Fræna kommune
Teknisk forvaltning
Plan

Administrativt vedtak
Delegert plansak - nr. 8/2014

MELDING OM DELEGERT VEDTAK

MINDRE REGULERINGSENDRING

Kryss i gjeldende plan

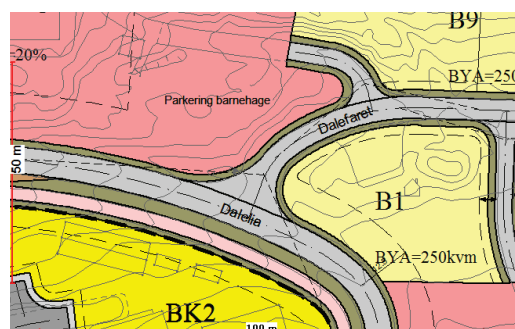
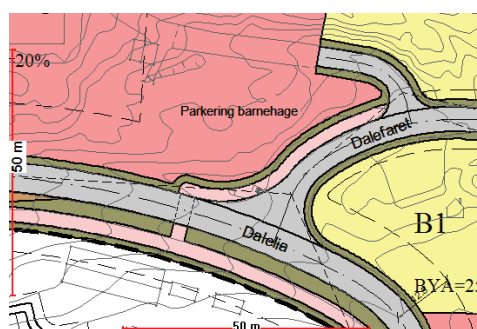
Kommunen foreslo i utsendingen av forhåndsvarselet å regulere inn et fortau nedenfor parkeringsplassen til barnehagen, et oppmerket gangfelt over Dalelia og en sammenkobling til eksisterende gangveg.

Mindre reguleringsendring av planen går ut på:

Å regulere inn et fortau, gangfelt og en sammenkobling til eksisterende gangveg, slik vedtatte planutsnitt – Nytt forslag datert 23.06.14 viser.

Å sette inn et nytt punkt (5.6) om fortau, slik at bestemmelsene stemmer med reguleringskartet.
